Determinazione dirigenziale	n. DET-AMB-2016-117 del 08/02/2016
Oggetto	Art. 29-nonies del D.Lgs. 152/06 e L.R. 21/04 ; Avi. Coop Società Cooperativa Agricola- con sede legale e Macello avicolo sito in Comune di Cesena, Località San Vittore, Via del Rio n. 336: Modifica non sostanziale di AIA n.343/2010, relativa alla linea sangue nel nuovo impianto di Rendering.
Proposta	n. PDET-AMB-2016-136 del 08/02/2016
Struttura adottante	Struttura Autorizzazioni e concessioni di FORLI'-CESENA
Dirigente adottante	ROBERTO CIMATTI

OGGETTO: Art. 29-nonies del D.Lgs. 152/06 e L.R. 21/04 – Avi. Coop Società Cooperativa Agricola- con sede legale e Macello avicolo sito in Comune di Cesena, Località San Vittore, Via del Rio n. 336: Modifica non sostanziale di AIA n.343/2010, relativa alla linea sangue nel nuovo impianto di Rendering.

Schema di dettaglio linea sangue

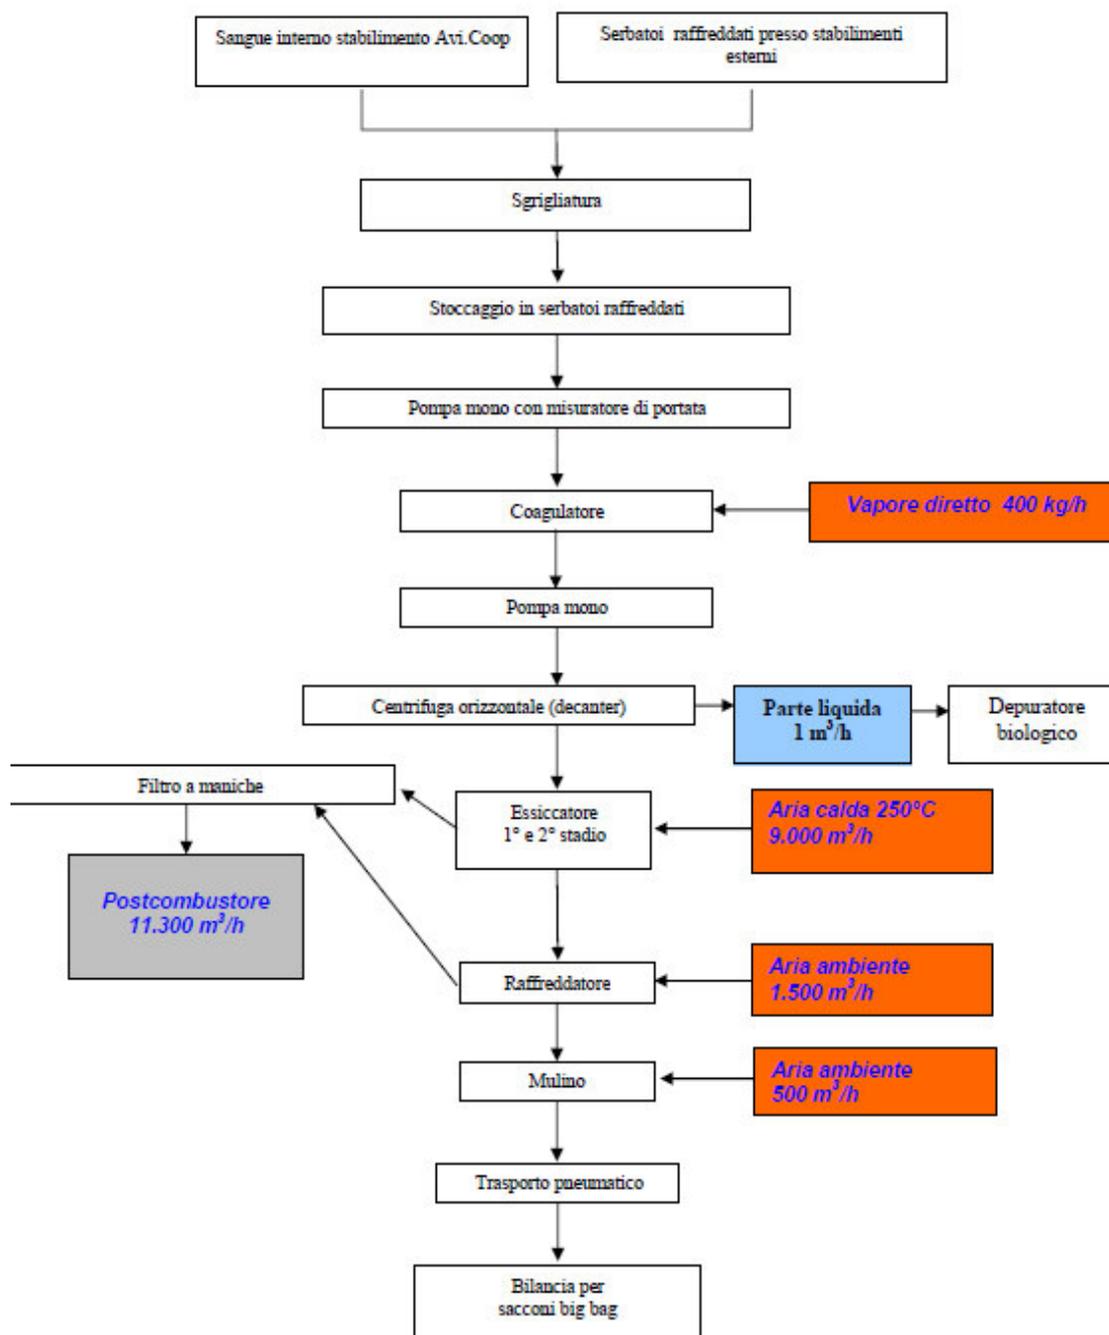
- 1.1. il punto C1.2.6 "Impianto Linea sangue" e relativo schema di dettaglio, della "Sezione C Valutazione Integrata Ambientale" viene integralmente sostituito dal seguente:

"La linea sangue, rappresentata nella "planimetria nuovo rendering – layout di processo e aria ambiente Rev.0 del 11/12/2015", è dimensionata per poter trattare in continuo una portata massima di 2 ton/h.

Sono realizzate aspirazioni dell'aria di processo da tutti i componenti a struttura chiusa e le fumane vengono inviate al trattamento di ossidazione termica. La quantità di aria di processo da trattare ammonta a circa 11.000/12.000 Nm³/h ad una temperatura max di 50/55 °C. L'aria di processo della linea sangue, compresa quella della linea carne e piume è trattata in uno dei due post combustori (E66 - E67), pertanto l'altro funge da post combustore di riserva in caso di blocco improvviso del primo e/o per consentire di svolgere operazioni di manutenzione.

(N.B.: L'aria presente nell'ambiente dei locali viene trattata da due torri di abbattimento denominate E68 ed E69).

***Punti di emissione per il post-combustore: E66-E67**
